Commission économique pour l'Europe**Comité des transports intérieurs****Groupe de travail des transports de marchandises dangereuses****Réunion commune d'experts sur le Règlement annexé
à l'Accord européen relatif au transport international
des marchandises dangereuses par voies de navigation
intérieures (ADN) (Comité de sécurité de l'ADN)****Vingt-sixième session**

**Propositions d'amendements au Règlement
annexé à l'ADN: Autres propositions****Protection contre les explosions à bord
des bateaux-citernes****Note du secrétariat¹**

Exemples de chargement en commun

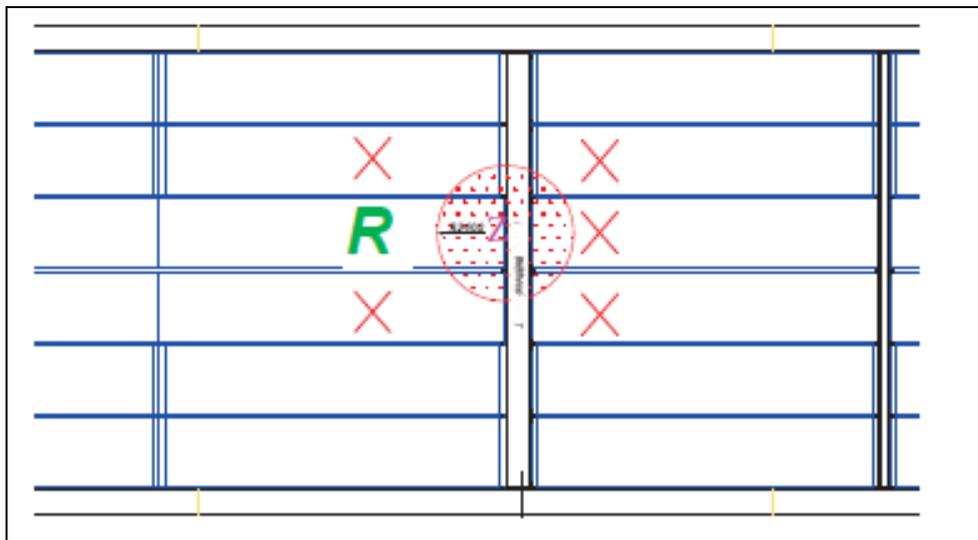
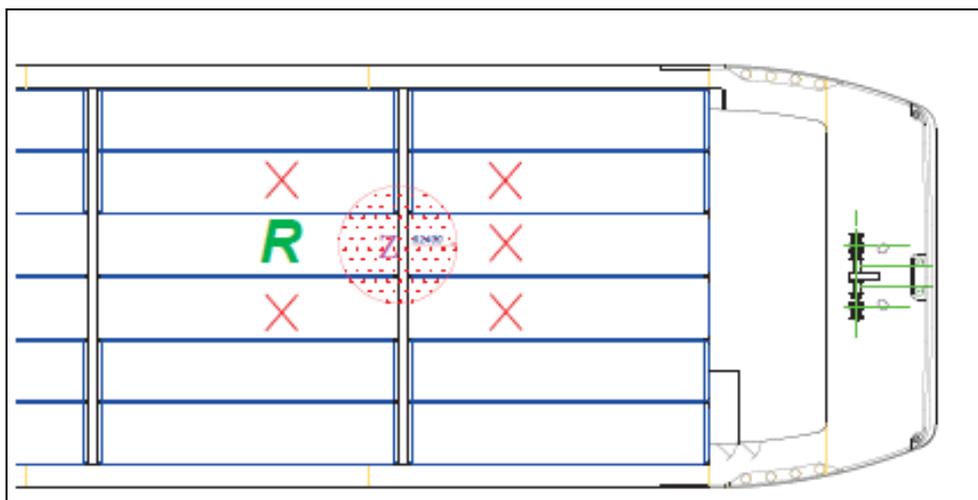
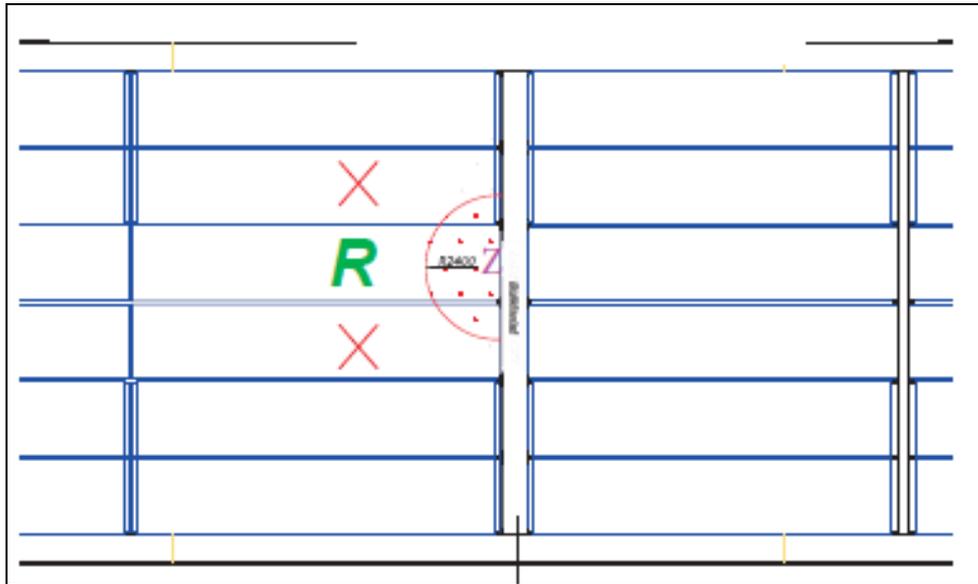
«7.1.4.4.4 Les conteneurs dans lesquels figurent des équipements électriques ne peuvent être connectés avec des câbles électriques amovibles conformément au 9.1.0.56 ou mis en service que:

b) Si la source d'inflammation du conteneur est suffisamment séparée des conteneurs dans lesquels figurent des substances de:

Cette condition est réputée satisfaite si aucun conteneur dans lequel figurent les substances susmentionnées n'est chargé dans la zone inscrite dans un cylindre ayant un rayon de 2,4 m autour de la source d'inflammation et une hauteur illimitée.

Cette condition ne s'applique pas si les conteneurs qui ne sont pas du type "certifié de sécurité" et les conteneurs dans lesquels figurent les substances susmentionnées sont chargées dans des cales distinctes.».
